Název společnosti:	<b>EMPEX Holding s.r.o.</b>		
Adresa:	Skladová 26, Plzeň, PSČ 326 00		
IČO: 26363402	DIČ: CZ26363402		
Jméno statutárního zástupce společnosti	<b>Ing.Pavel MÁDR</b>	Jméno odpovědného pracovníka společnosti	
Název stavby	Rekonstrukce č.p. 458 a č.p.460 a úpravy okolních ploch Přeštice

### ZMĚNOVÝ LIST Č. 9

Omítnutí sloupů

## ZMĚNOVÝ LIST č. 3.9 - OMÍTNUTÍ ŽELEZOBETONOVÝCH SLOUPŮ

PŮDORYS 1.PP - VÝKRES D.1.8 MĚŘÍTKO 1 : 150

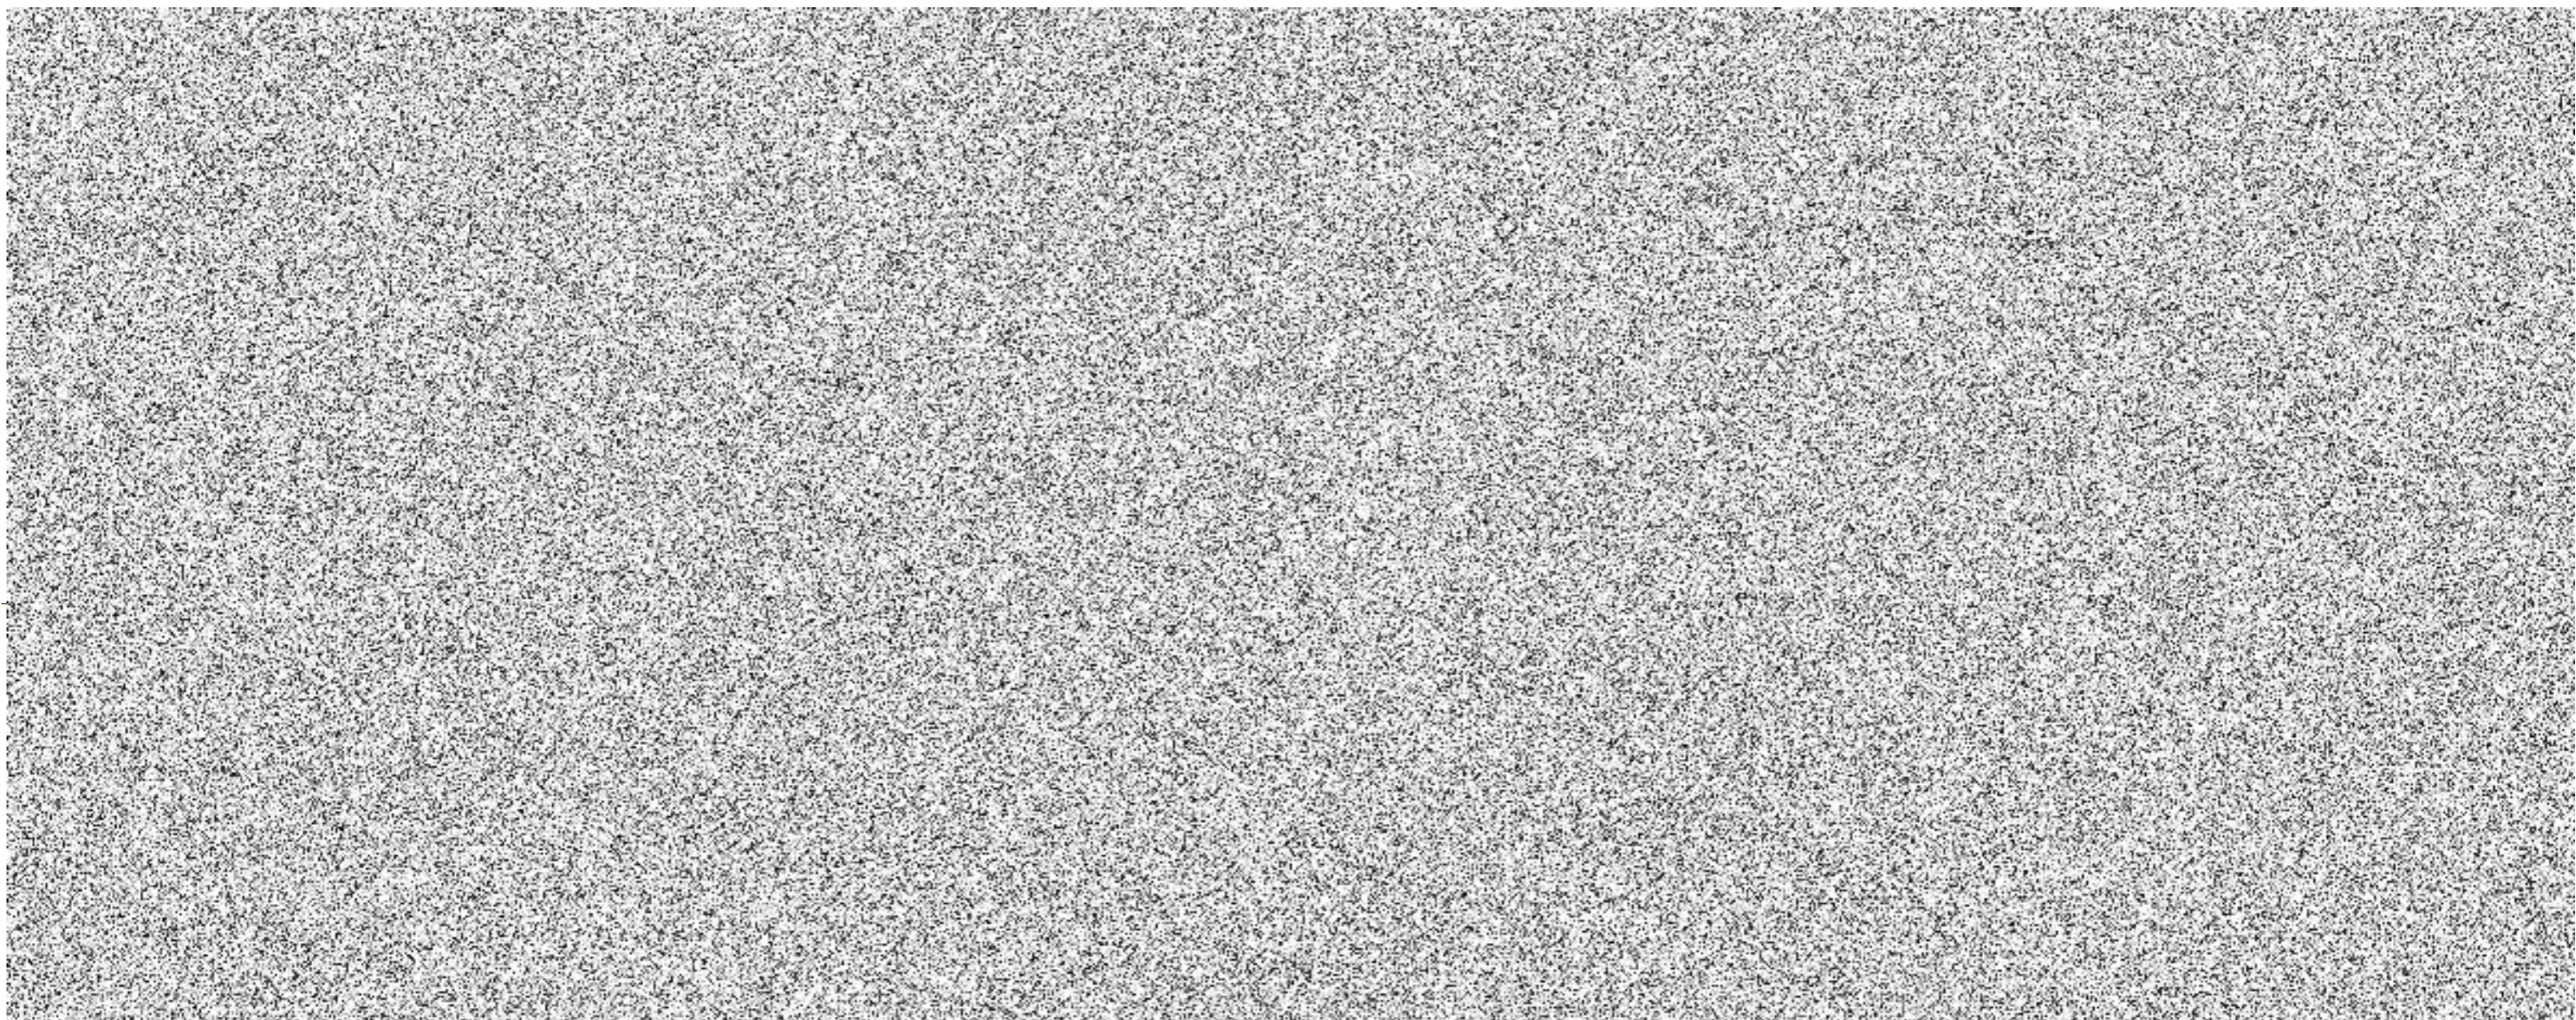
## ZMĚNOVÝ LIST č. 3.9 - OMÍTNUTÍ ŽELEZOBETONOVÝCH SLOUPŮ

- POVRCHOVÁ ÚPRAVA STÁVAJÍCÍCH ŽELEZOBETONOVÝCH SLOUPŮ:
- ODSTRANĚNÍ STÁVAJÍCÍ OMÍTKY
  - PENETRACE
  - POJÍCÍ MŮSTEK
  - VÁPENOSÁDROVÁ OMÍTKA DO ROHOVÝCH LIŠT

PŮDORYS 2.NP - VÝKRES D.1.10 MĚŘÍTKO 1 : 150

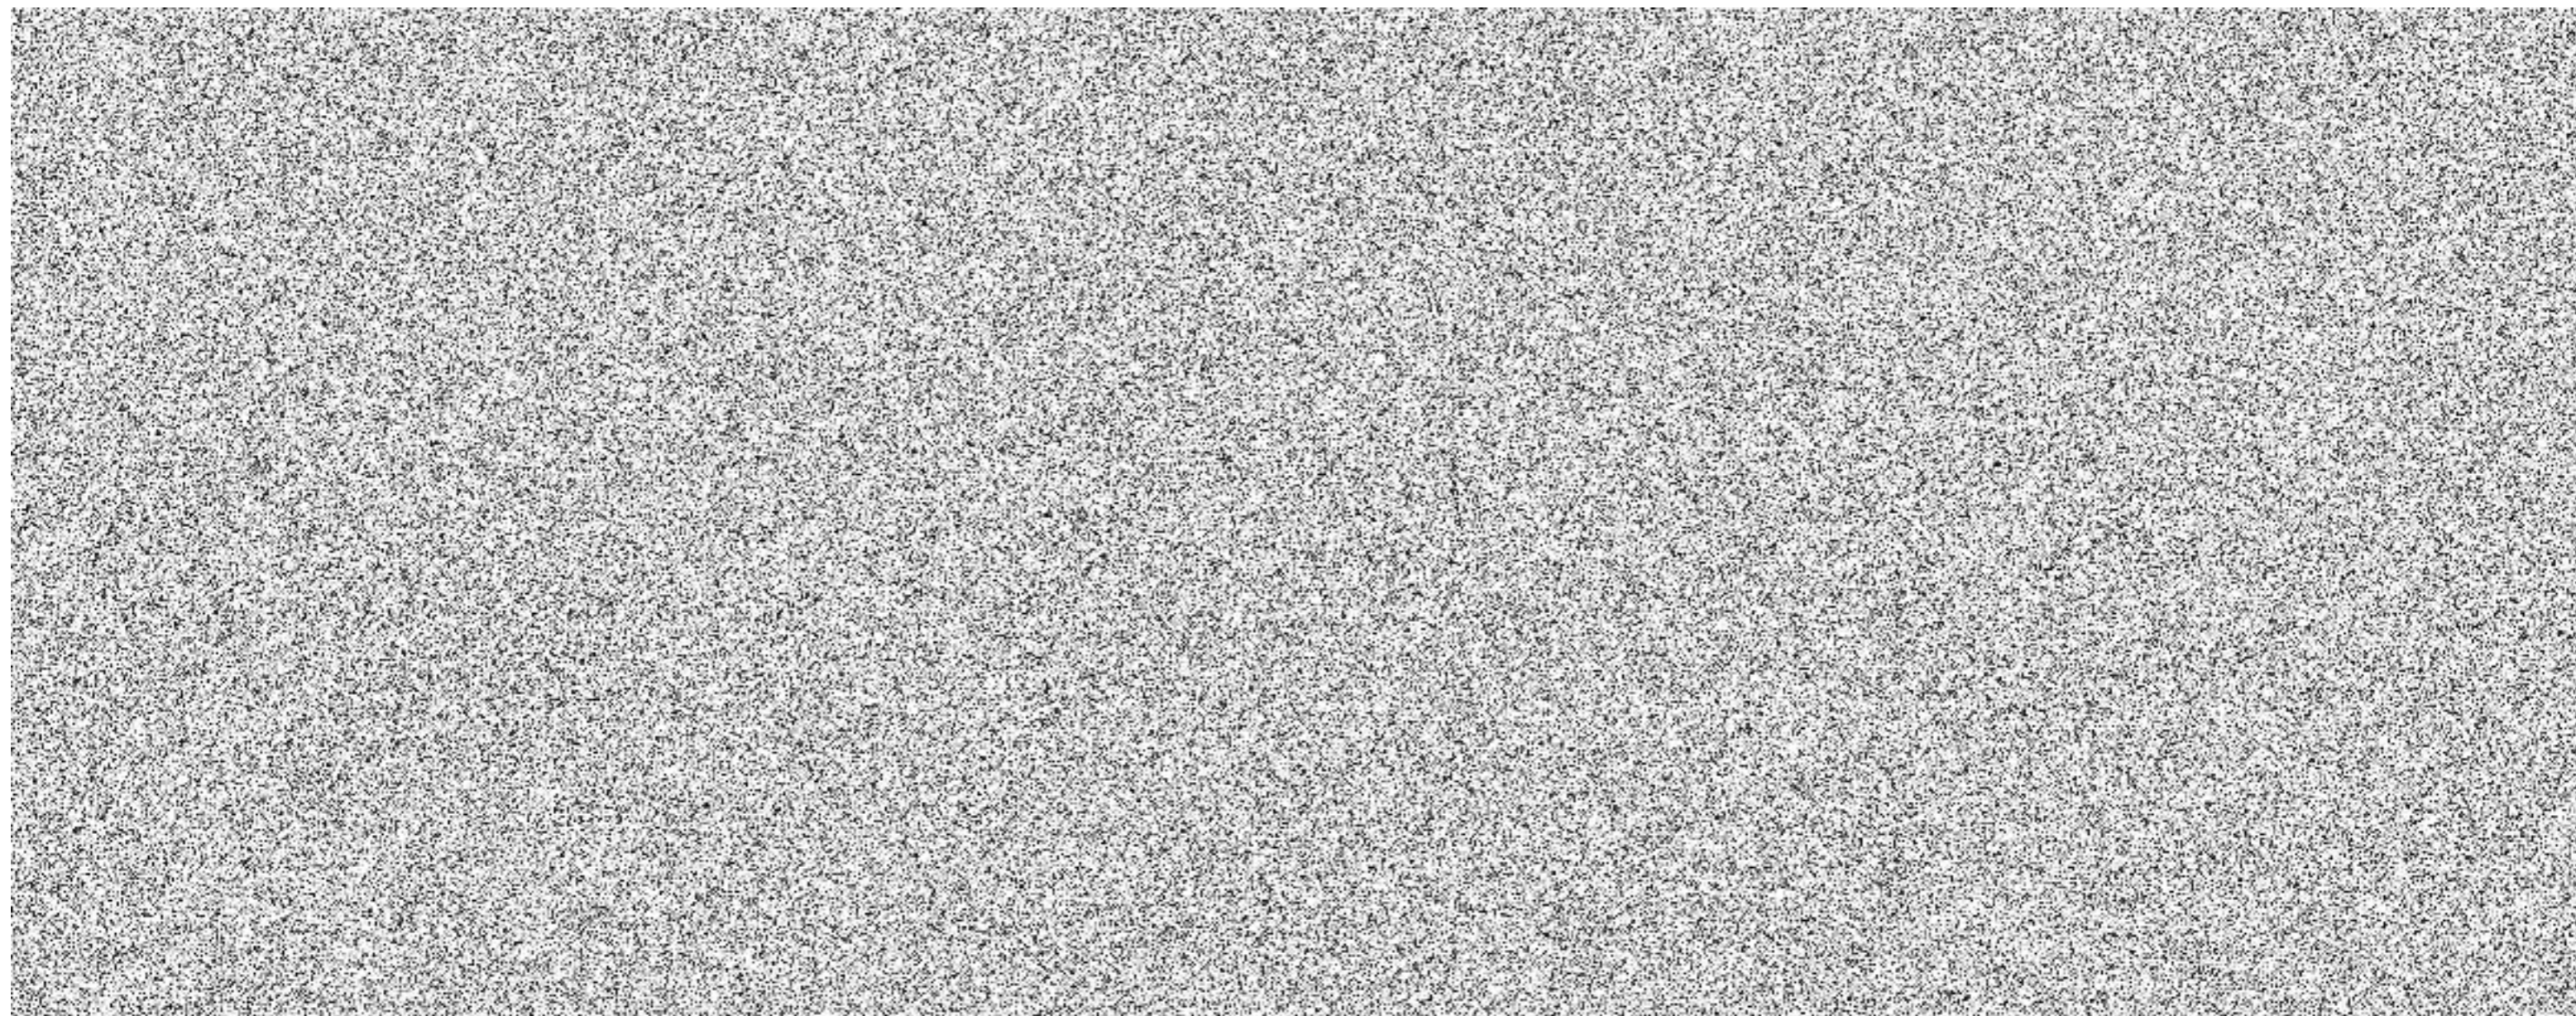
## ZMĚNOVÝ LIST č. 3.9 - OMÍTNUTÍ ŽELEZOBETONOVÝCH SLOUPŮ

- POVRCHOVÁ ÚPRAVA STÁVAJÍCÍCH ŽELEZOBETONOVÝCH SLOUPŮ:
- ODSTRANĚNÍ STÁVAJÍCÍ OMÍTKY
  - PENETRACE
  - POJÍCÍ MŮSTEK
  - VÁPENOSÁDROVÁ OMÍTKA DO ROHOVÝCH LIŠT

PŮDORYS 3.NP - VÝKRES D.1.11 MĚŘÍTKO 1 : 150

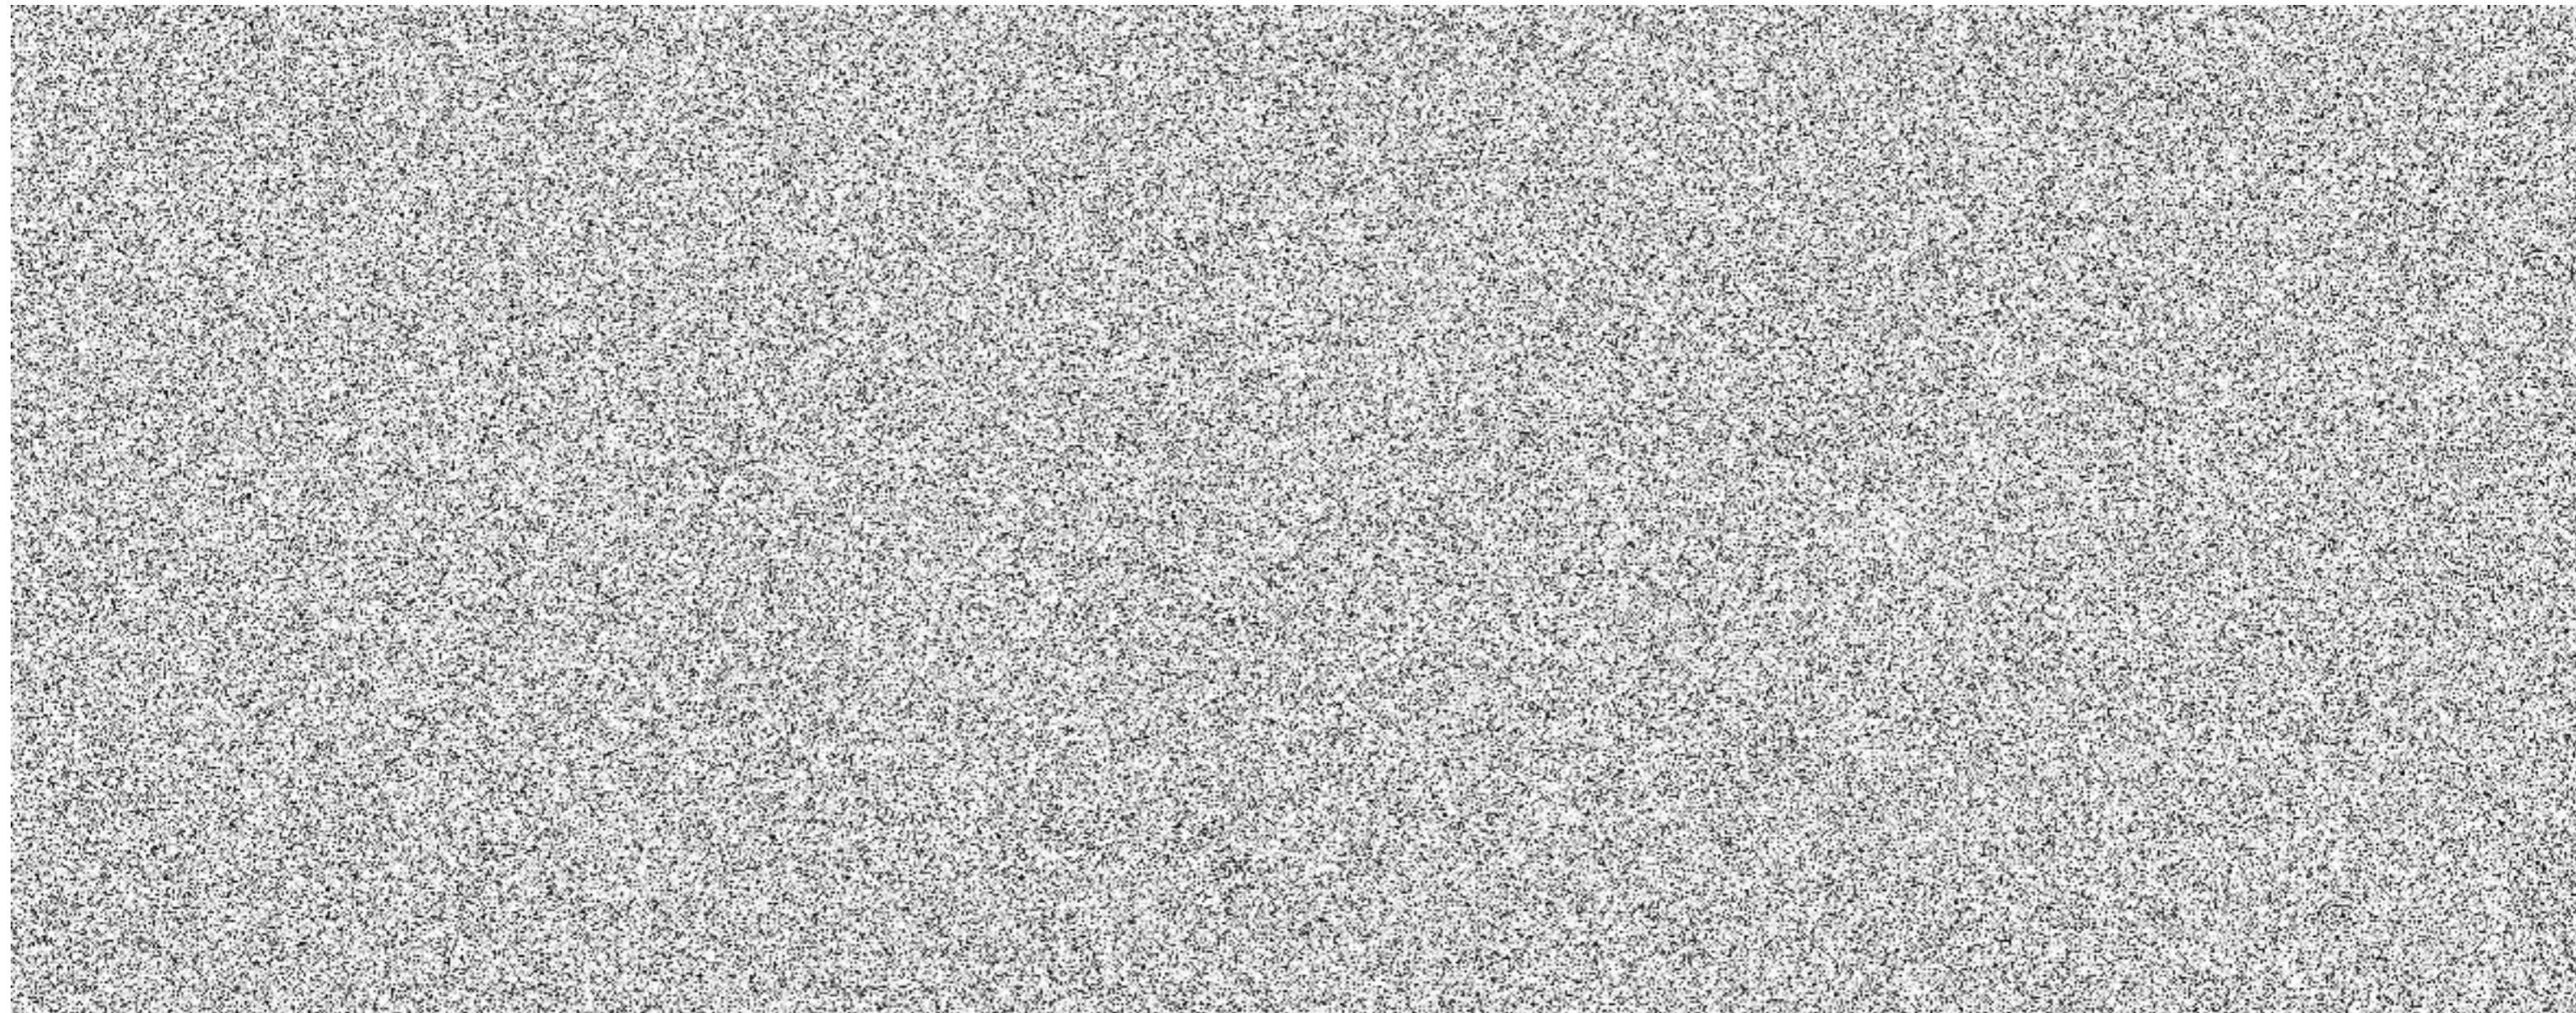
## ZMĚNOVÝ LIST č. 3.9 - OMÍTNUTÍ ŽELEZOBETONOVÝCH SLOUPŮ

- POVRCHOVÁ ÚPRAVA STÁVAJÍCÍCH ŽELEZOBETONOVÝCH SLOUPŮ:
- ODSTRANĚNÍ STÁVAJÍCÍ OMÍTKY
  - PENETRACE
  - POJÍCÍ MŮSTEK
  - VÁPENOSÁDROVÁ OMÍTKA DO ROHOVÝCH LIŠT

PŮDORYS 4.NP - VÝKRES D.1.12 MĚŘÍTKO 1 : 150

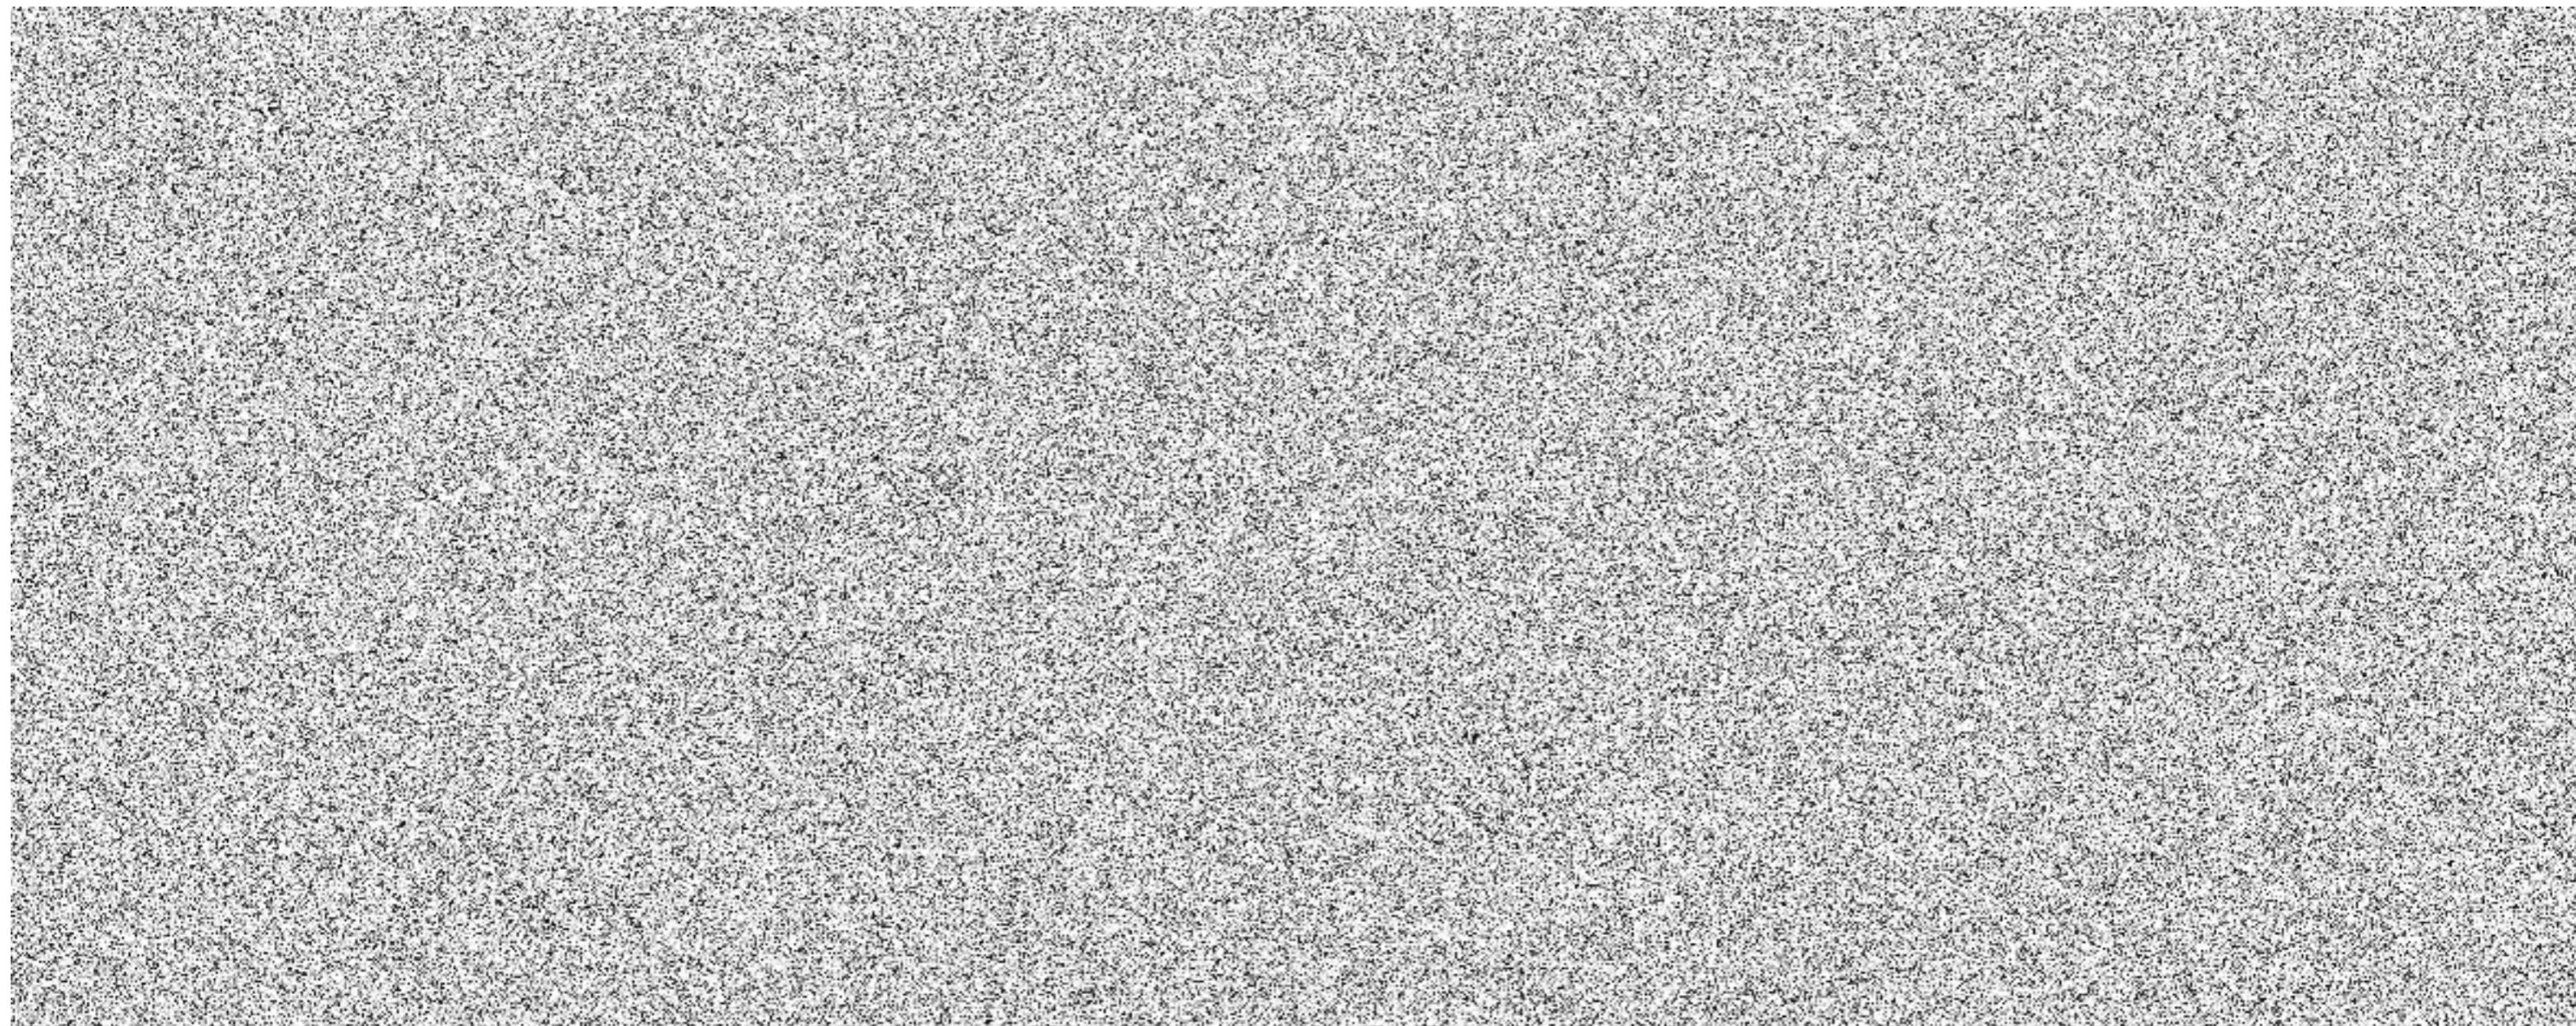
## ZMĚNOVÝ LIST č. 3.9 - OMÍTNUTÍ ŽELEZOBETONOVÝCH SLOUPŮ

- POVRCHOVÁ ÚPRAVA STÁVAJÍCÍCH ŽELEZOBETONOVÝCH SLOUPŮ:
- ODSTRANĚNÍ STÁVAJÍCÍ OMÍTKY
  - PENETRACE
  - POJÍCÍ MŮSTEK
  - VÁPENOSÁDROVÁ OMÍTKA DO ROHOVÝCH LIŠT
